Mission régionale d'autorité environnementale

**Avis délibéré de la mission régionale
d'autorité environnementale
Hauts-de-France
sur le projet de centrale photovoltaïque au sol de Laon-Couvron
sur les communes de Couvron-et-Aumencourt,
Crépy et Vivaise (02)
Étude d'impact du 25 mars 2026**

n° MRAe 016287/A P

Cartographie faisant figurer le projet de centrale photovoltaïque et le projet MSV (Source : page 80 du fichier informatique étude d'impact T2/P2)

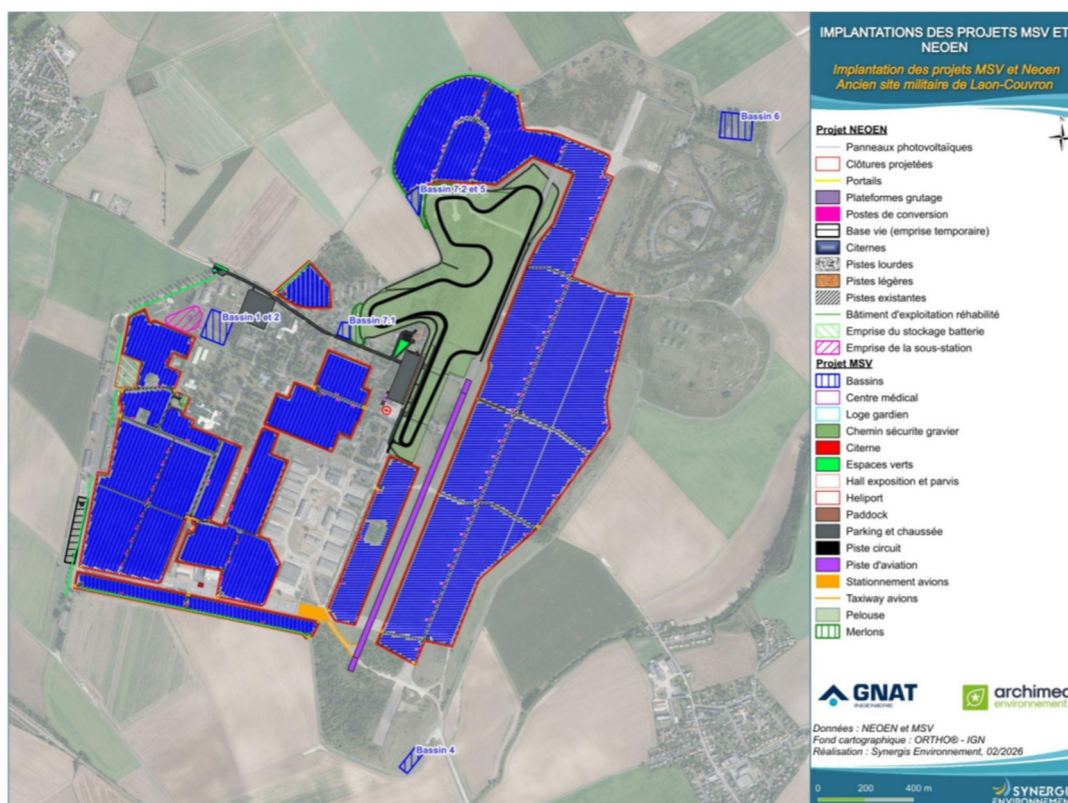
Le projet Neoen nécessite la mise en œuvre de mesures de compensation. Ces dernières n'étant pas décrites dans l'étude d'impact, celle-ci est incomplète.

Le devenir des parties de l'ancienne base aérienne hors projets Neoen et MSV n'est pas décrit.

L'autorité environnementale recommande de :

- compléter l'étude d'impact avec la description des mesures de compensation ;
- décrire globalement le devenir de l'ancienne base aérienne (démolitions, mesures de compensation, projets, etc.) et les modifications du projet MSV.
